臺北市都市計畫委員會第661次委員會議紀錄

案由:「配合臺北市捷運信義線東延段工程變更住宅區為土地開發區(捷)主要計畫案」及「擬定臺北市捷運信義線東延段工程土地開發區(捷)暨劃定都市更新地區細部計畫案」

臺北市都市計畫委員會公民或團體所提意見綜理表

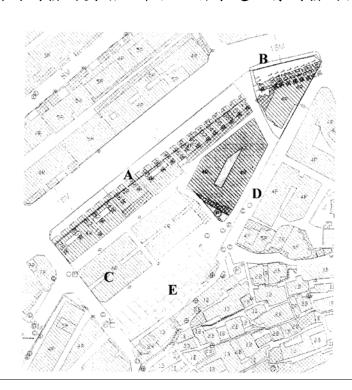
修正公式如下:地下穿越容積獎勵(%)=30%×(建築基地面積/地下穿越土地面積)。

- 3、修正後預期效益:信義路退縮建築不再受到阻礙且全區 A、B、C、D、E 才有整體共識, 開發意願。
- 4、如附圖,A區(綠色部分)其穿越後最小尺寸只有2公尺,但是依捷運法必須自穿越區再退縮3公尺,另B區(紅色部分)穿越及退縮後變成三角地,如此一來,A區及B區一樣都無法獨自開發,相反,C、D、E區無獎勵,必定不願共同開發,如果市政府無妥善規劃關於C、D、E區參予共同開發的獎勵,本社區將永遠沒有開發的機會了。
